ANT.: ORD DT N°725/2017, Ingreso EISTU "Centro Ferial y Recreacional AIA" Antofagasta, Región de Antofagasta.

MAT.: Pronunciamiento EISTU Colegio "Centro Ferial y Recreacional AIA", mayo 2017, Antofagasta.

MINUTA DE OBSERVACIONES EISTU PROYECTO
"CENTRO FERIAL Y RECREACIONAL A.I.A"

Fig. N°1: Espacio de almacenamiento para vehículos.

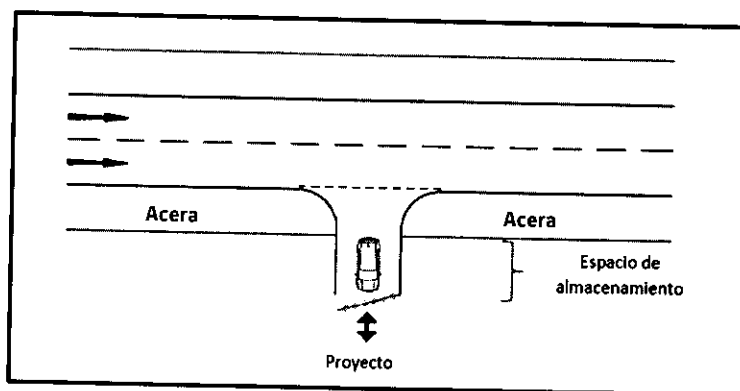
- Accesos vehiculares deberán tener espacio de almacenamiento. Los vehículos no deben esperar ocupando la vereda al entrar o salir del proyecto. Si es necesario, se debe generar un espacio de almacenamiento para que los conductores esperen allí sin interferir la circulación de los peatones.
